1.6 大間層中の玄武岩の分布・性状(1/2)

反射法地震探査統合解析(1/2):瞬間振幅と玄武岩上面の関係

コメントNo.S1-79

条線測定箇所(1/2)

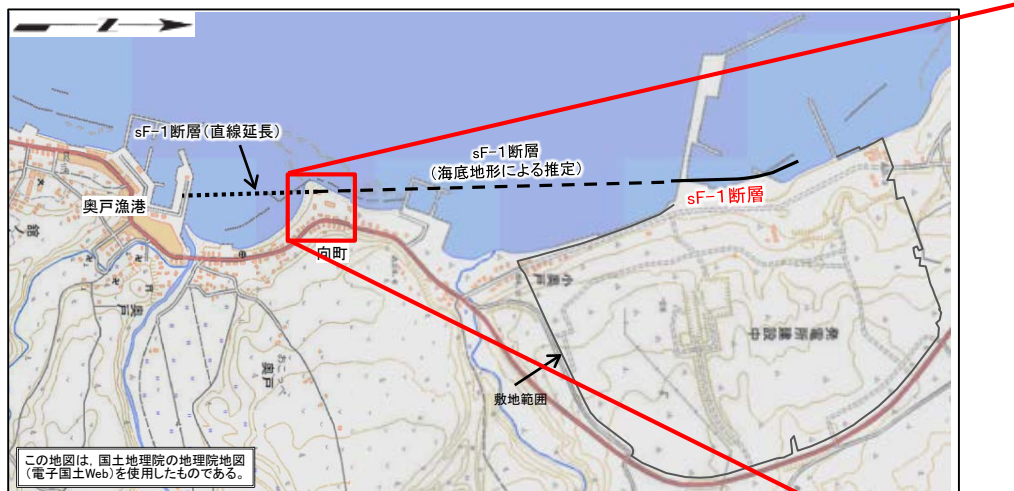
コメントNo.S1-80

sF-1断層が分布する取水庭の掘削面、ボーリングコア及びsF-1断層南方延長のボーリングコア*において、41箇所測定した条線データを整理した。

掘削面における条線画像 (2/6) : No.9~11, 13

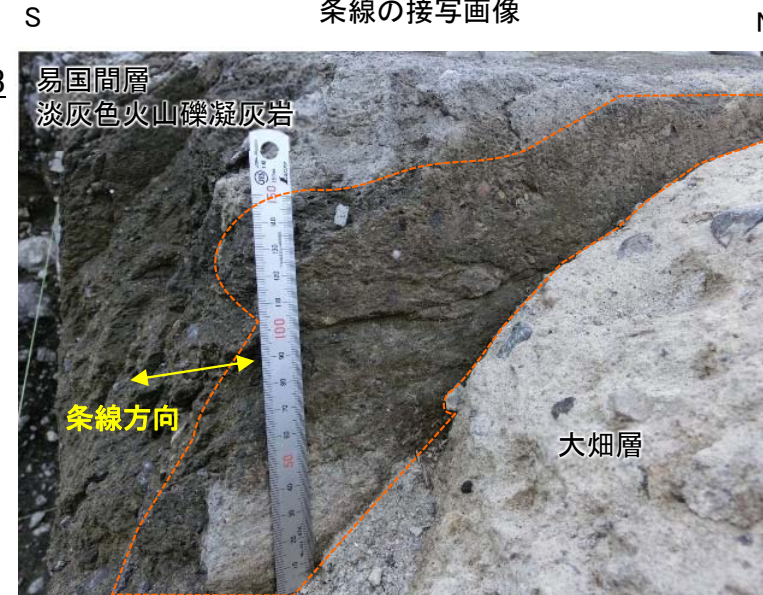
コメントNo.S1-80

取水庭の掘削面No.9, No.10, No.11, No.13の各地点で確認された断層面では、条線伏角は4° ~7° であり、おおむね水平~低角である。

掘削面における条線画像(6/6): No.33, 34

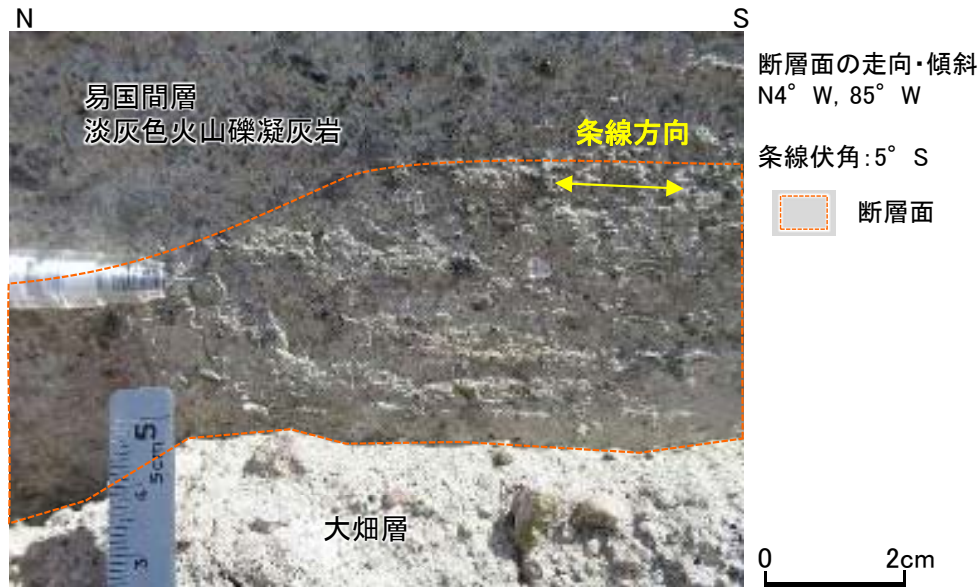
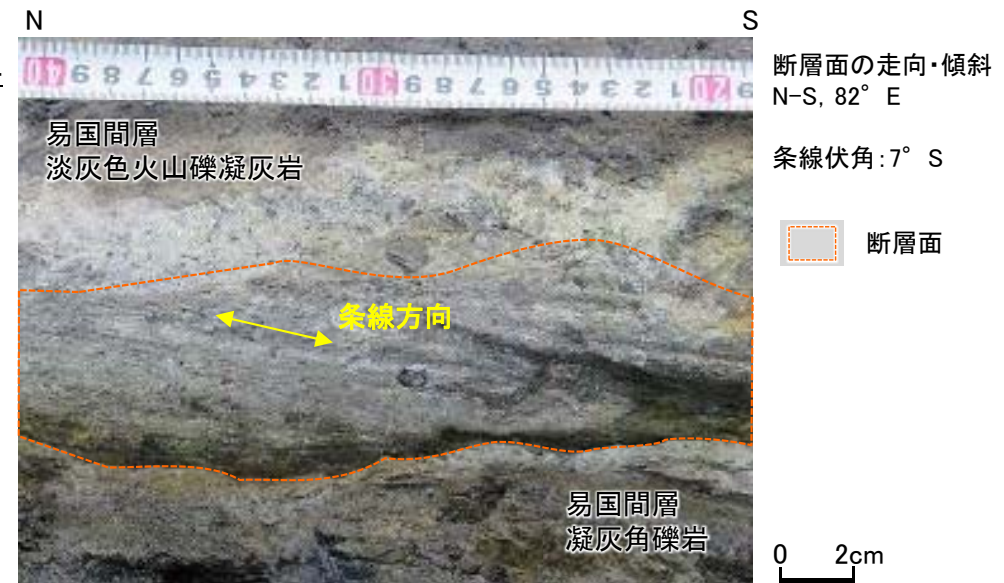
コメントNo.S1-80

取水庭の掘削面No.33, No.34の各地点で確認された断層面では、条線伏角は5° ~7° であり、おおむね水平~低角である。

ボーリングコアの条線画像(1/7): No.35(IT-9孔)

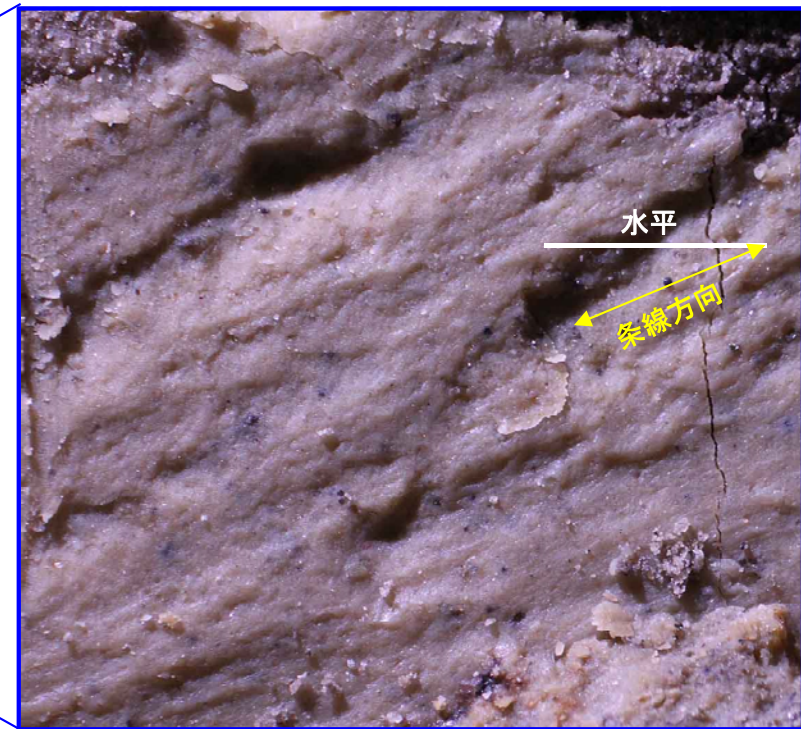
コメントNo.S1-80

取水庭のNo.35地点のボーリングIT-9孔の深度22.94mで確認された断層面は走向・傾斜がN3° E, 72° Wである。右側の接写画像の矢印の部分で確認した条線伏角は19° であり、低角である。

ボーリングコアの条線画像(2/7): No.36(IT-18孔)

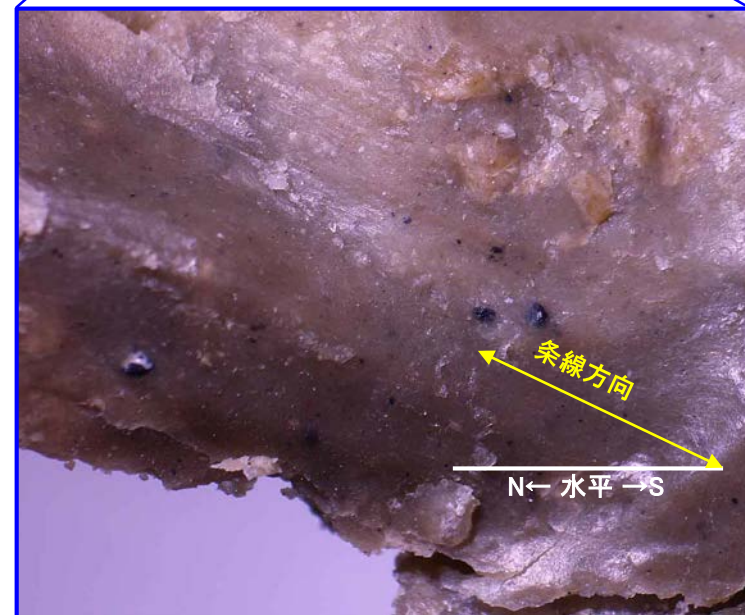
コメントNo.S1-80

取水庭のNo.36地点のボーリングIT-18孔の深度35.65mで確認された断層面は走向・傾斜がN2° W, 58° Wである。断層面で確認される条線伏角は21° であり、低角である。

ボーリングコアの条線画像(3/7): No.37(IT-33孔)

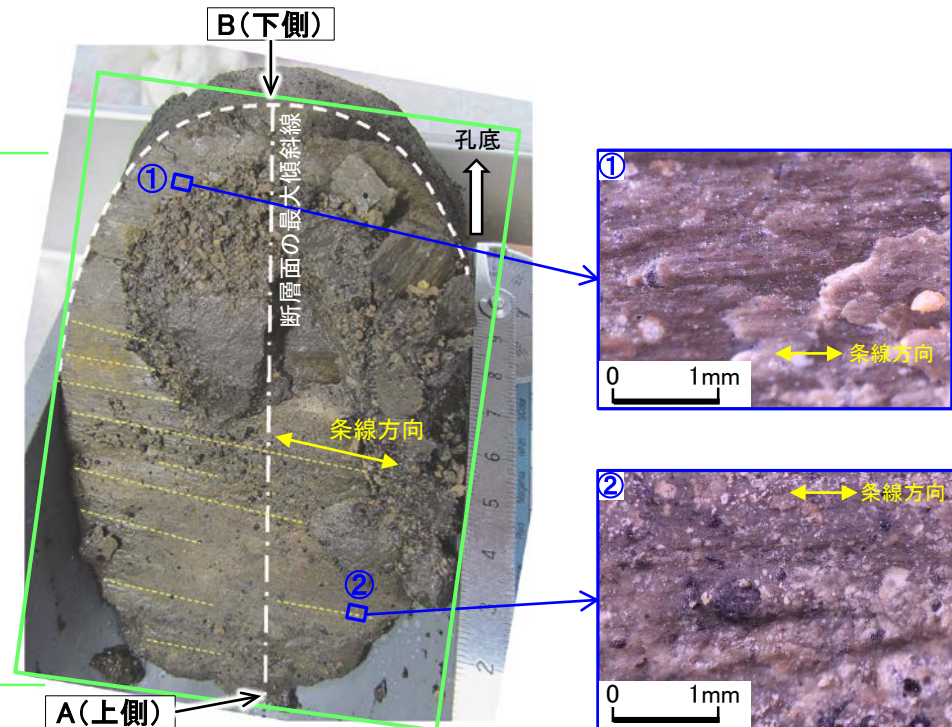
コメントNo.S1-80

sF-1断層南方延長のNo.37地点のボーリングIT-33孔の深度98.37mで確認された断層面は走向・傾斜がN7° E, 81° Wである。断層面で確認される条線伏角は20° Nであり、低角である。

ボーリングコアの条線画像(4/7): No.38(IT-P-3-f孔)

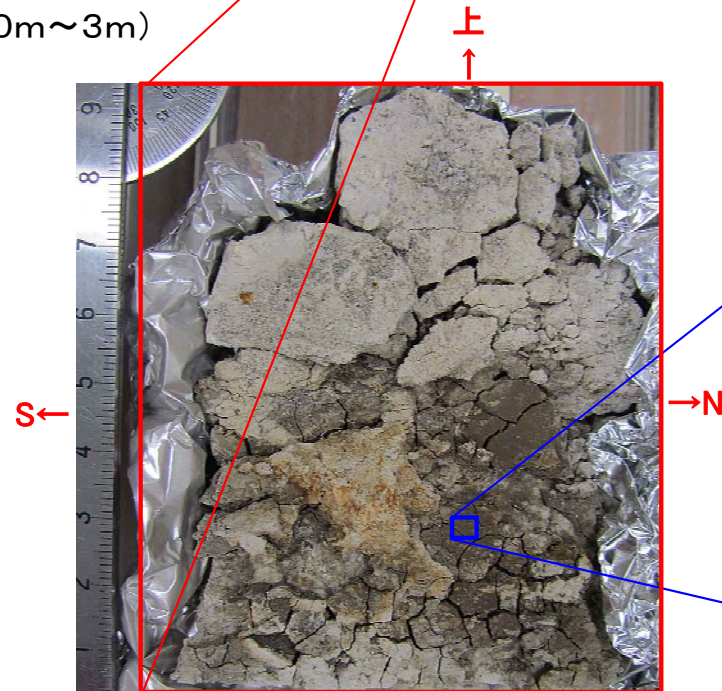
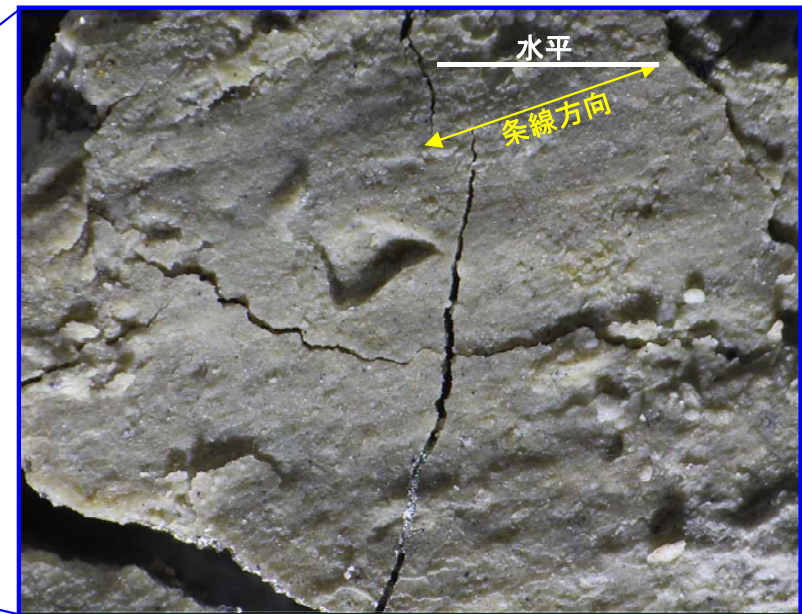
コメントNo.S1-80

取水庭のNo.38地点のボーリングIT-P-3-f孔の深度1.53m~1.65mで確認された断層面は走向・傾斜がN7° W, 86° Eである。断層面で確認される条線伏角は17° であり、低角である。

ボーリングコアの条線画像(5/7): No.39(IT-P-3-f孔)

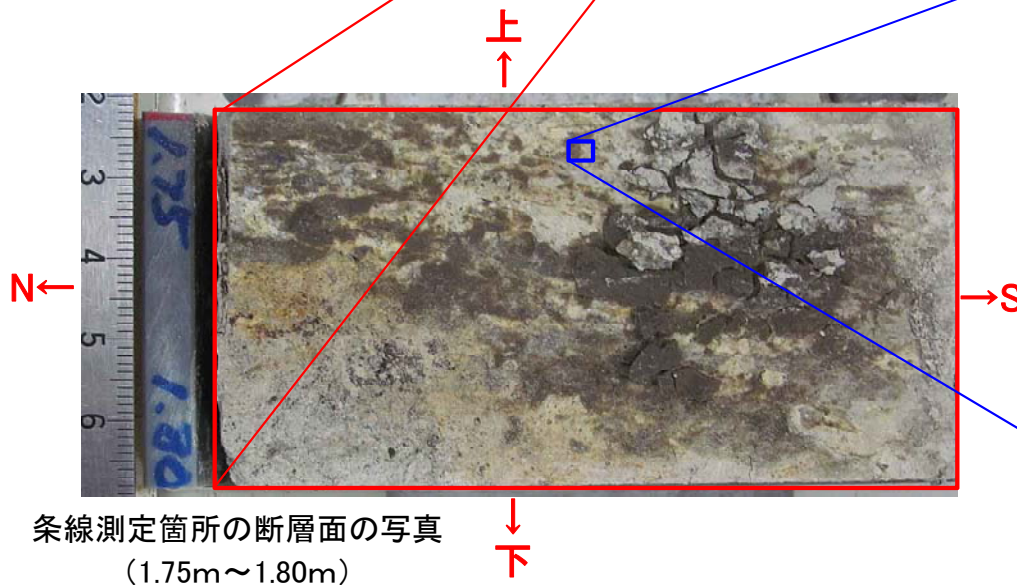
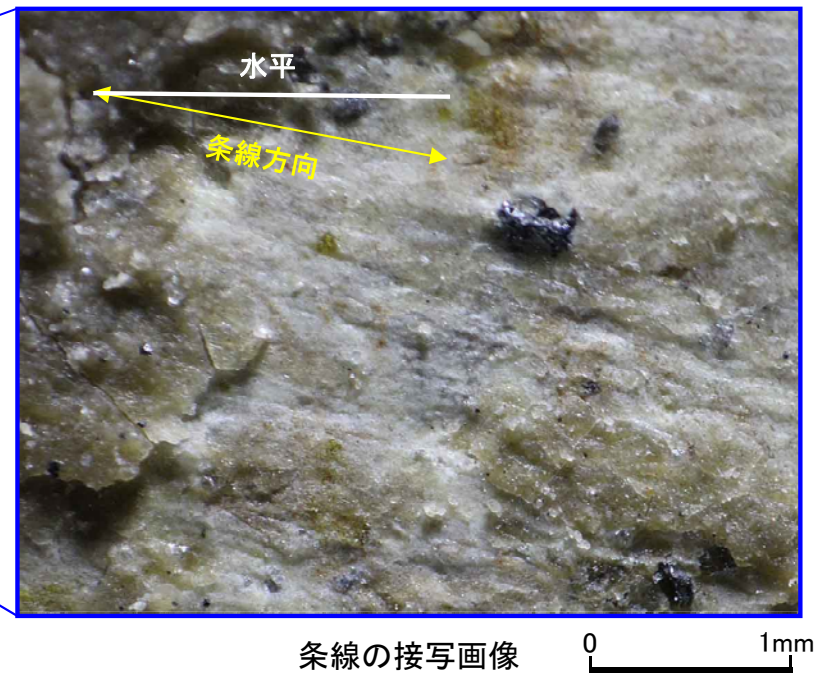
コメントNo.S1-80

取水庭のNo.39地点のボーリングIT-P-3-f孔の深度1.75m~1.80mで確認された断層面は走向・傾斜がN7° W, 86° Eである。断層面で確認される条線伏角は12° であり、低角である。

ボーリングコアの条線画像(6/7): No.40(IT-P-3-i孔)

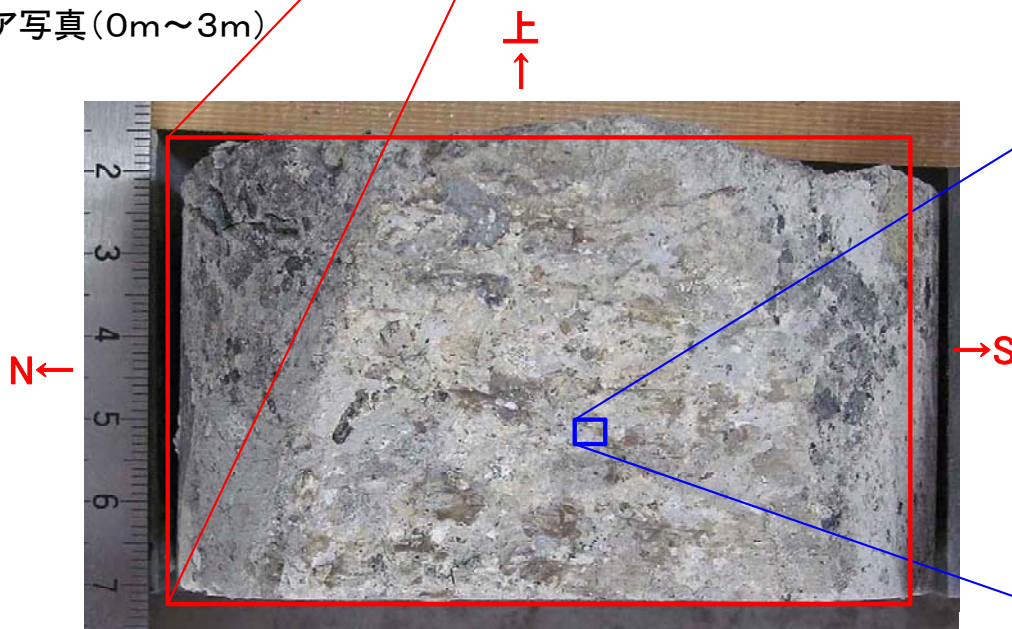
コメントNo.S1-80

取水庭のNo.40地点のボーリングIT-P-3-i孔の深度0.52m~0.57mで確認された断層面は走向・傾斜がN11° W, 87° Eである。断層面で確認される条線伏角は10° であり、低角である。

ボーリングコアの条線画像(7/7): No.41 (IT-P-3-i孔)

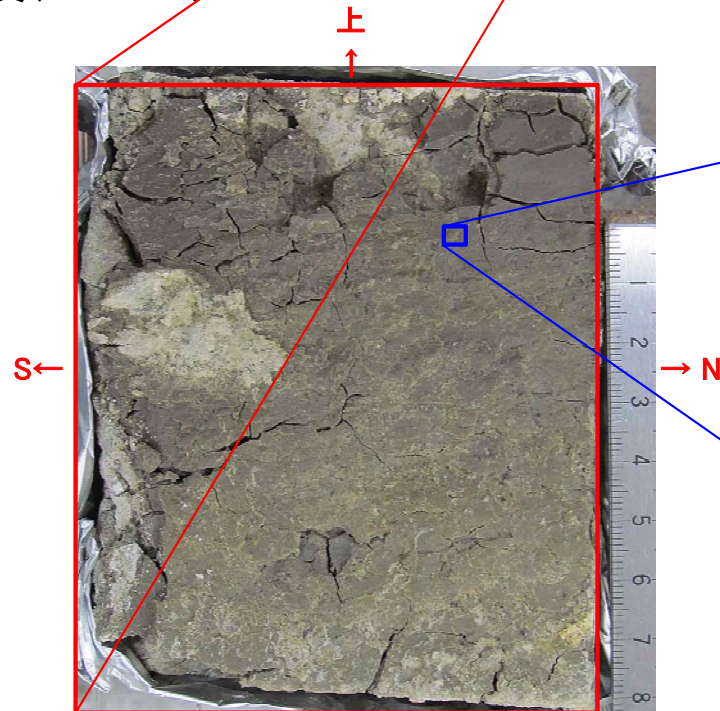
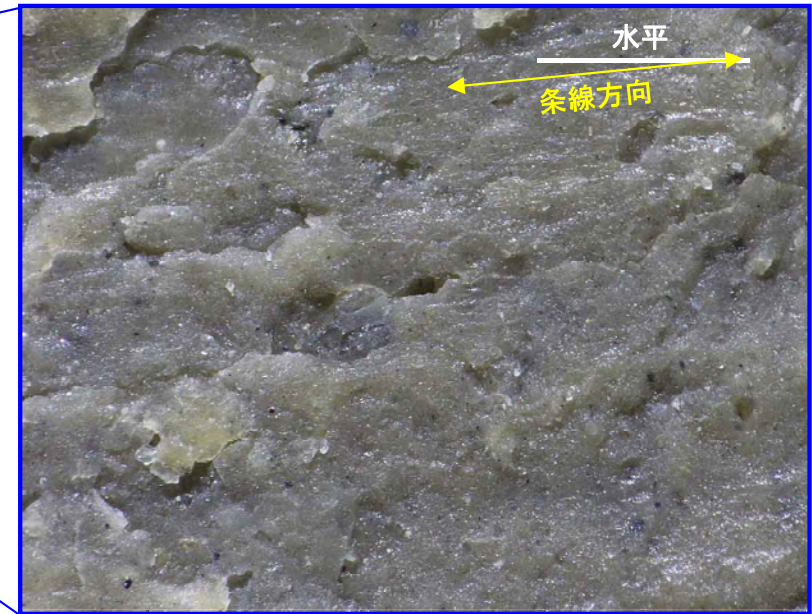
コメントNo.S1-80

取水庭のNo.41地点のボーリングIT-P-3-i孔の深度0.67m~0.78mで確認された断層面は走向・傾斜がN11° W, 87° Eである。断層面で確認される条線伏角は7° であり、低角である。
